改善箇所説明図

GSUを上面から見た図

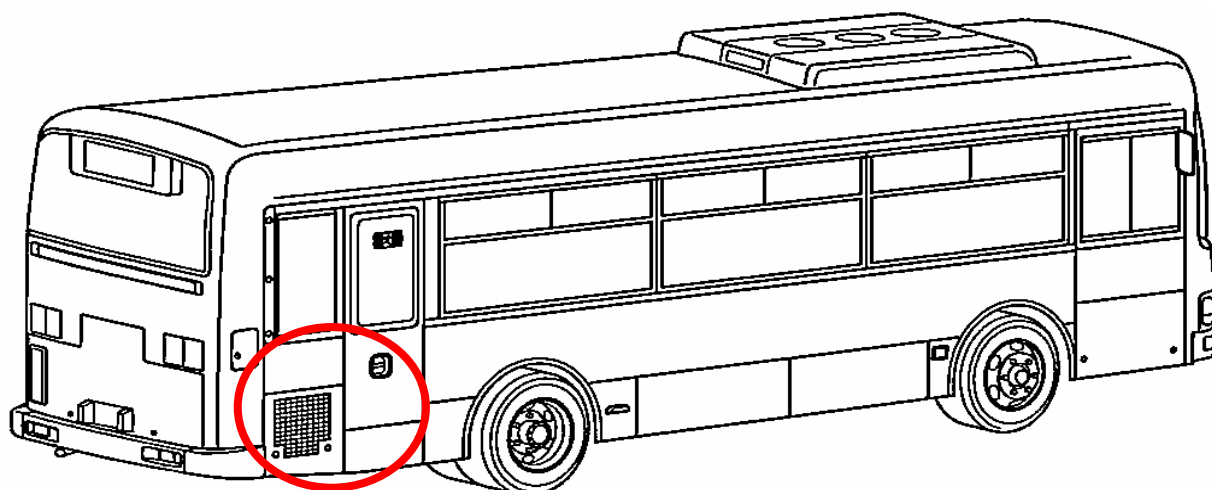
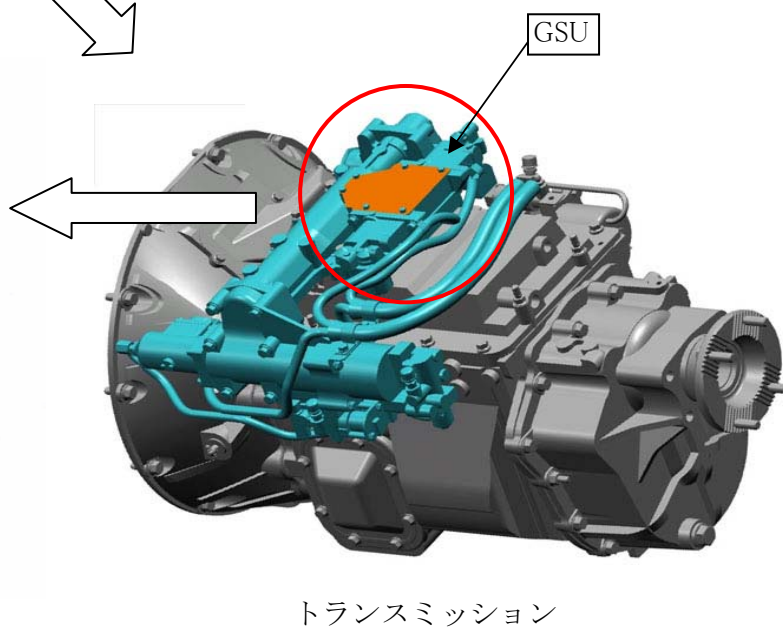
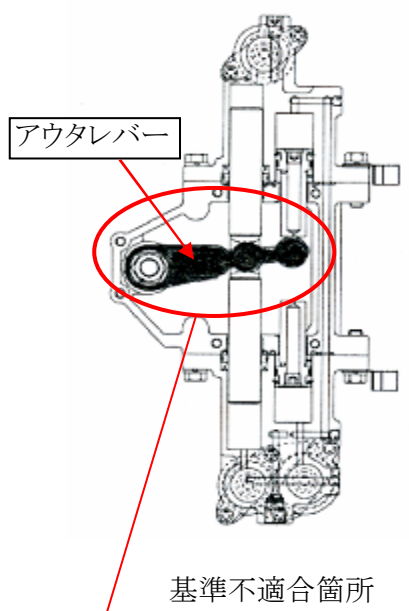
変速機のギアシフトユニット（GSU）内のシフト操作を行うアウトレバーの製造工程が不適切なため、当該レバーに微細な亀裂が生じているものがある。そのため、そのまま使用を続けると、当該レバーが折損し、変速不能となり、最悪の場合、走行不能となるおそれがある。

改善の内容: 全車両、GSUの製造番号を確認し、対象のものはアウトレバーを良品と交換する。

識別：GSUシフトシリンダー部に白色ペイントを塗布する。
